Vooroverleg- en inspraaknota voorontwerpbestemmingsplan 'Melkpad – Diepeweg'

1. Inleiding

21 december 10.00 uur

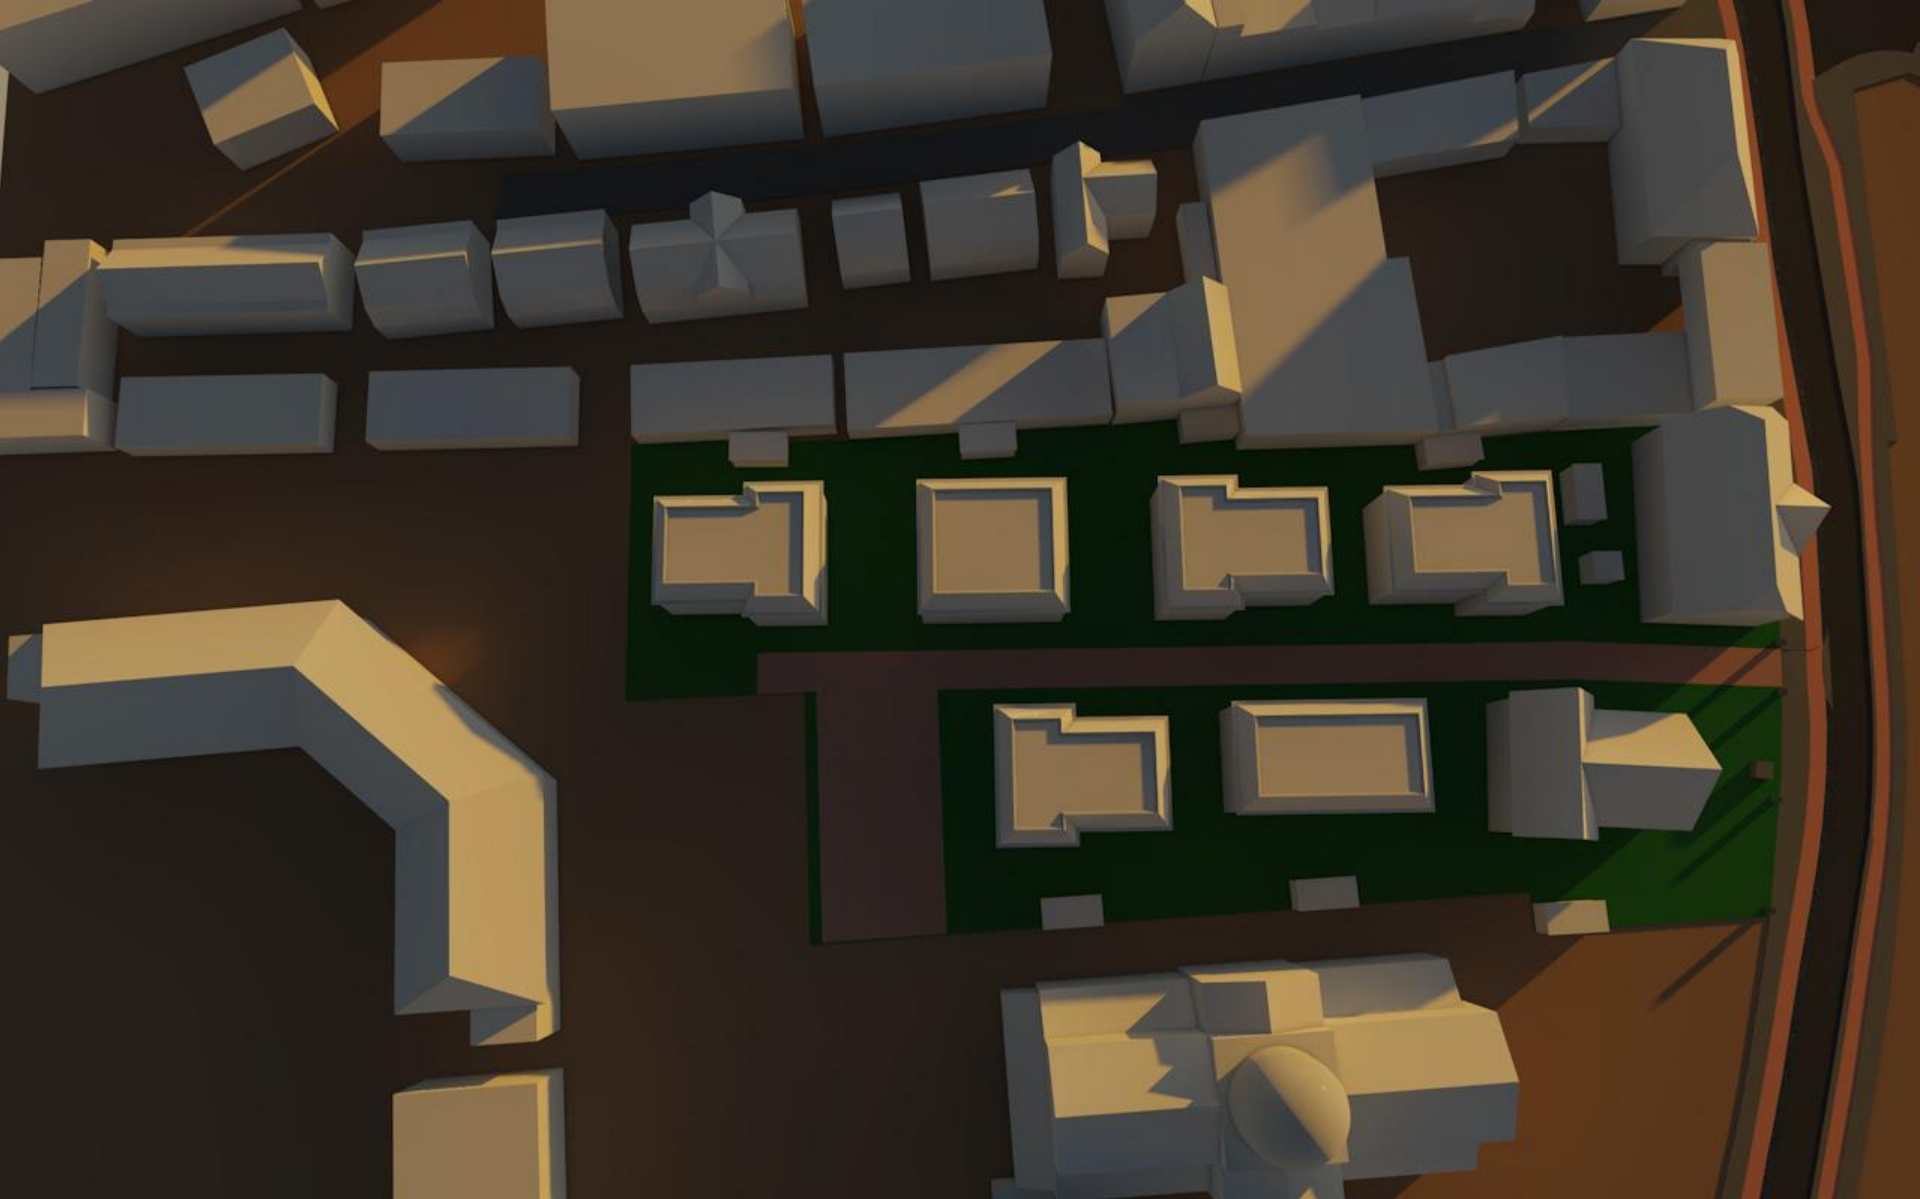
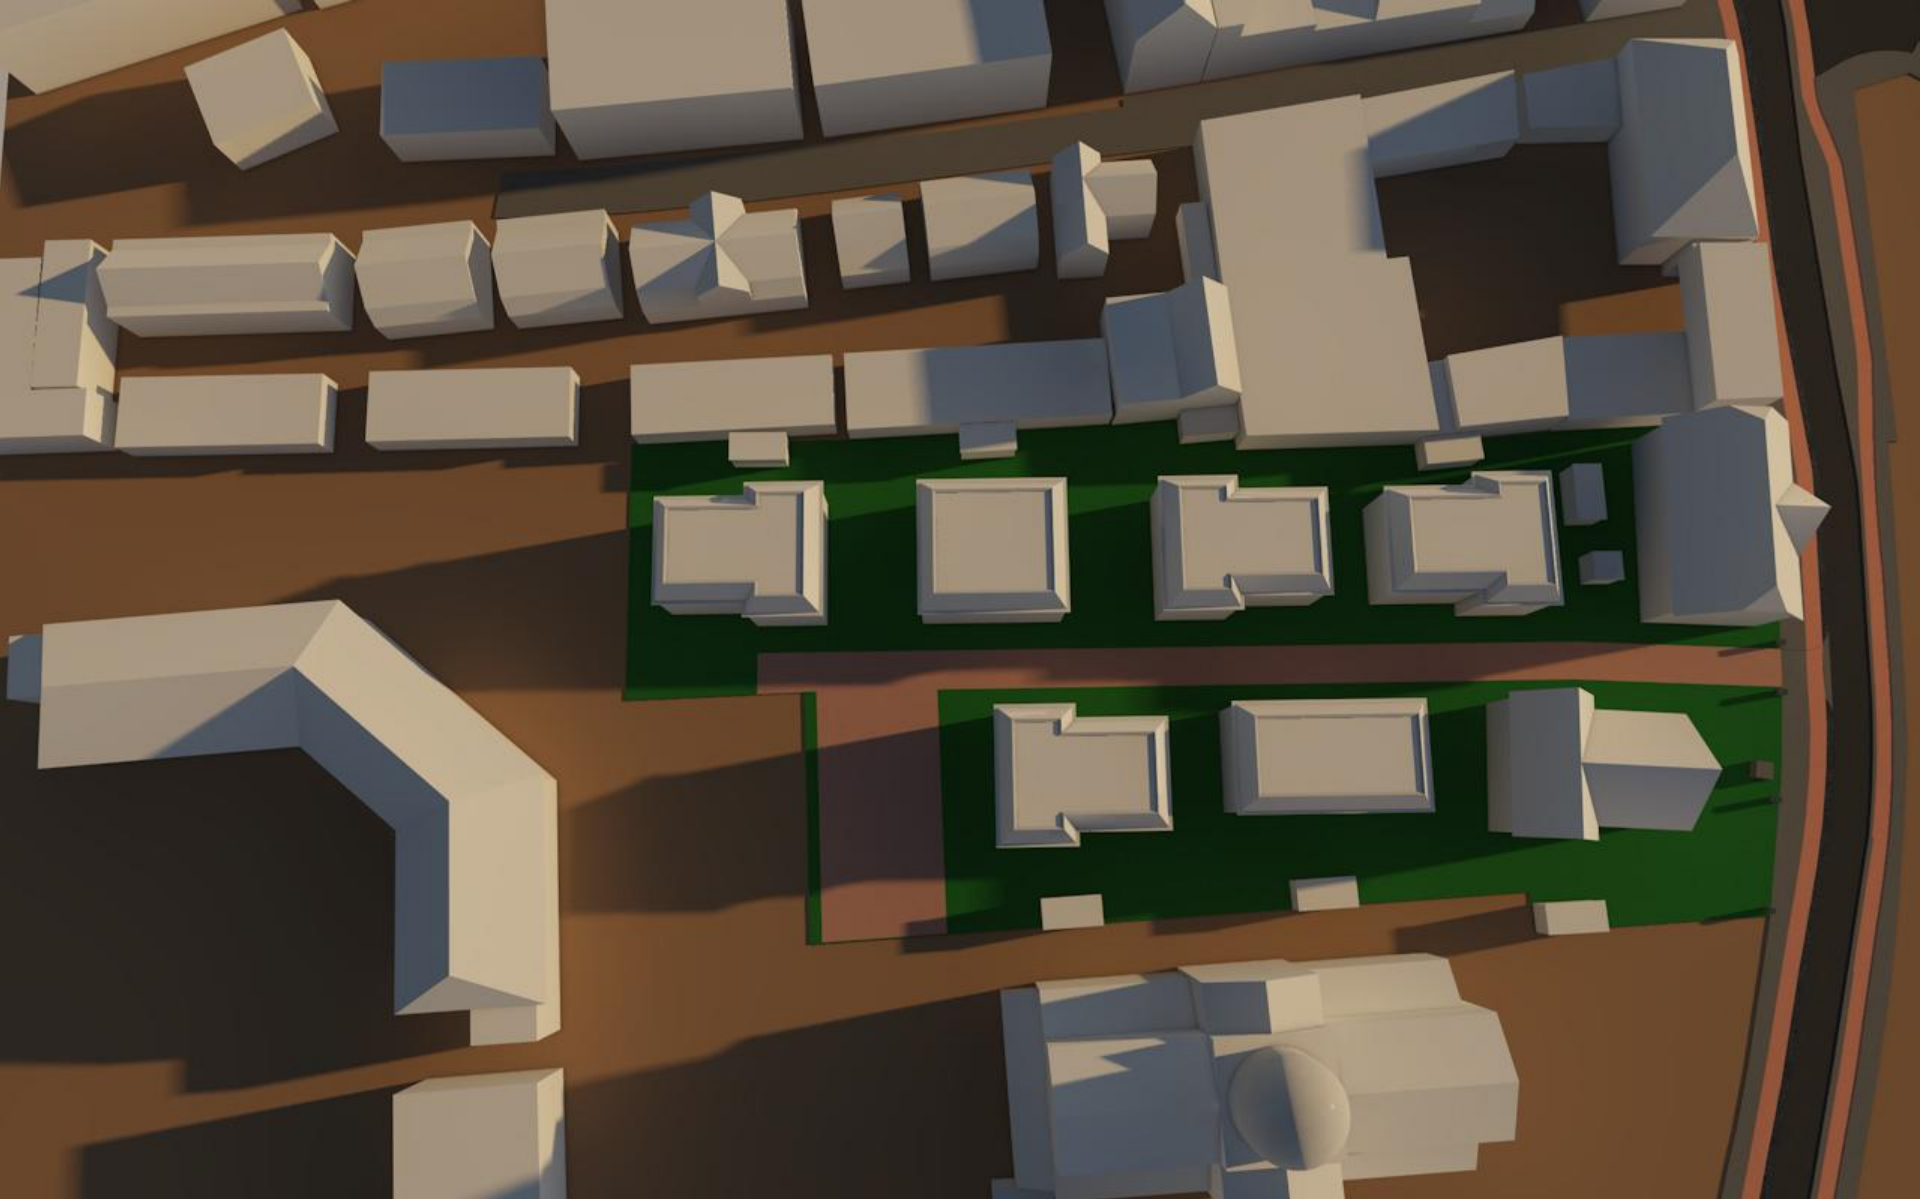
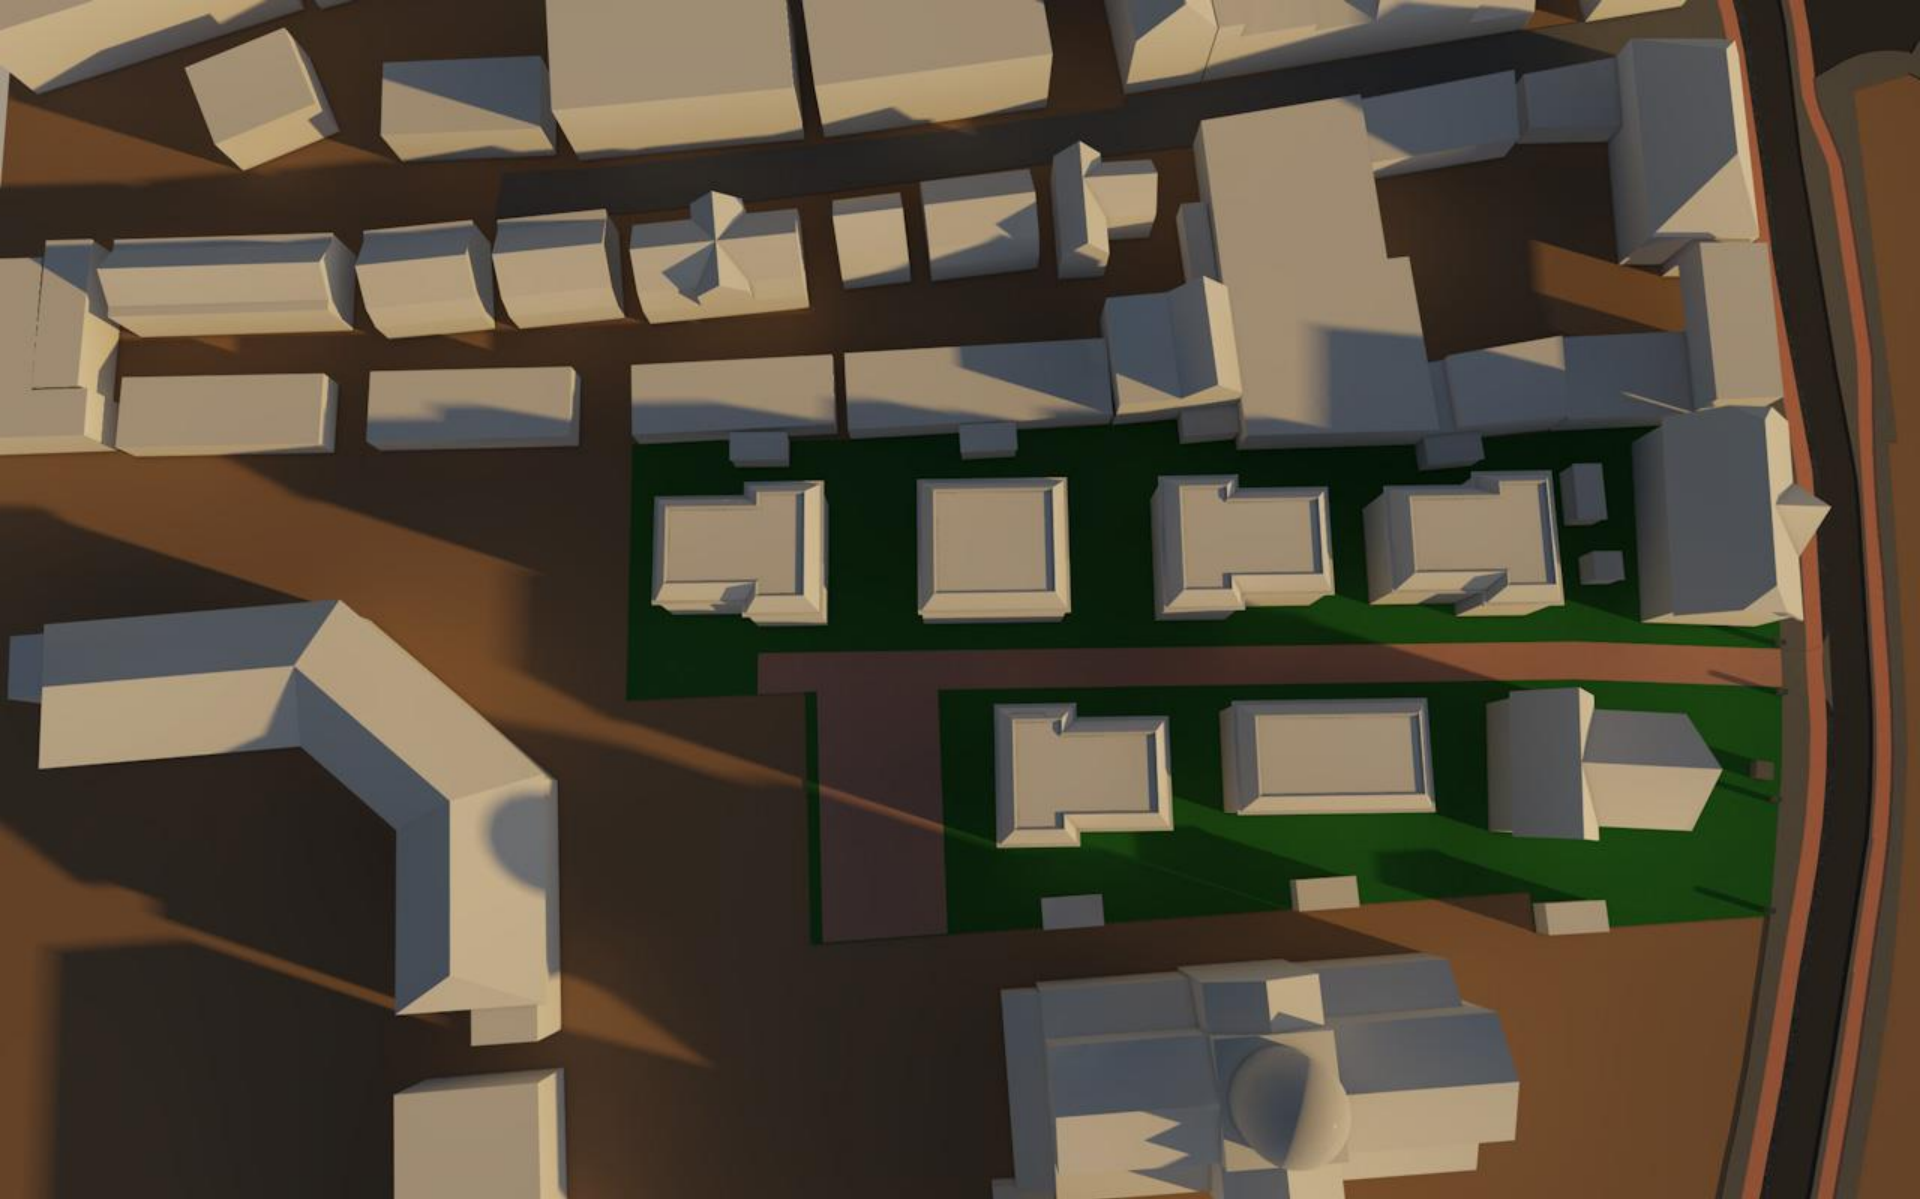
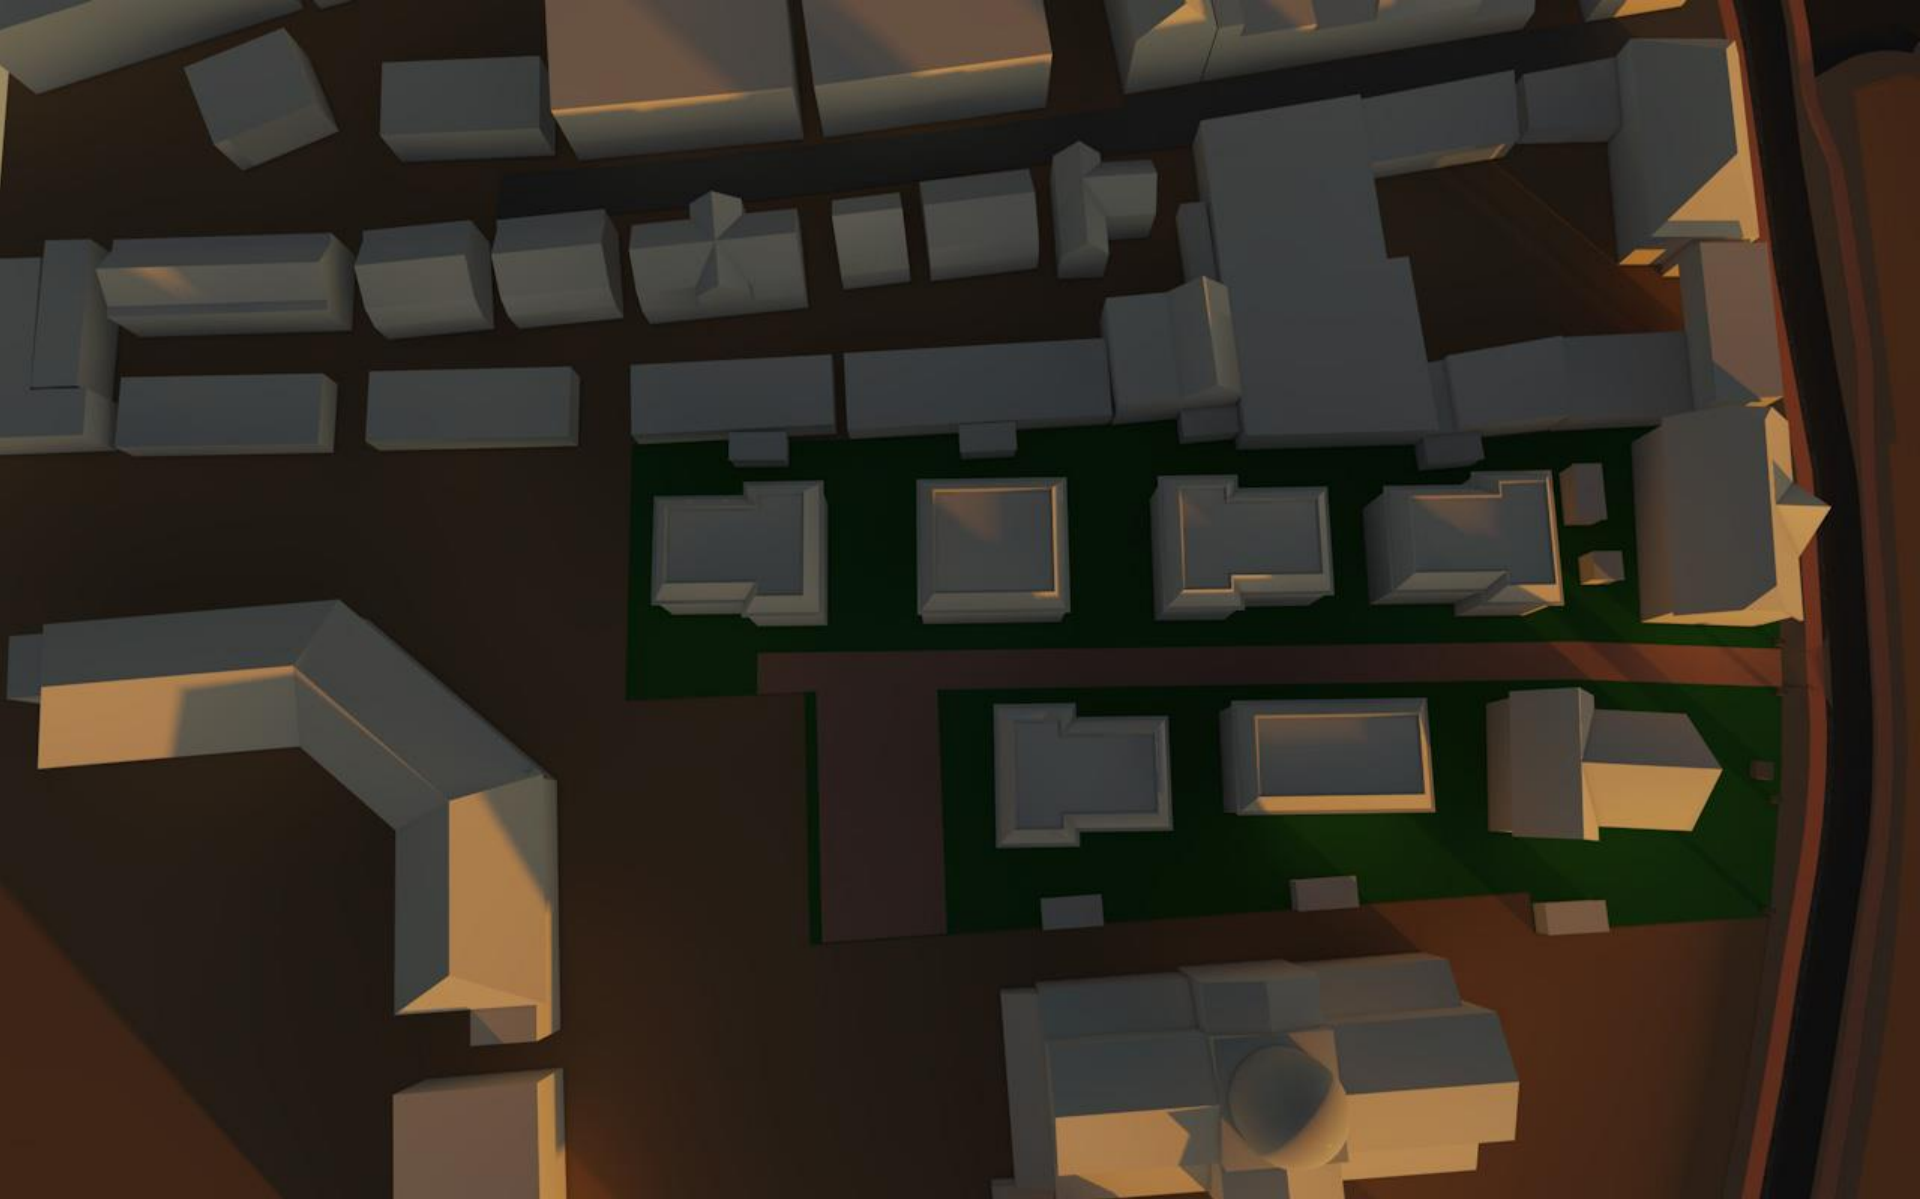
Plannen zorgen voor verlies aan (zon)licht. Gevraagd wordt om een bezonningsstudie. Er is zorg dat de lichtopbrengst van zonnepanelen (Diepeweg 23) achteruit gaat. Het appartementengebouw haalt alle (zon)licht weg van terrassen van verhuurde appartementen op de nummers 11 en 13.

Ontwikkelaar Lingotto heeft een zonnestudie opgesteld, die als bijlage c onderdeel is van deze nota. Alleen voor de percelen aan de Diepeweg is er beperkte schaduwwerking als gevolg van de plannen voor het Nefkens-terrein.
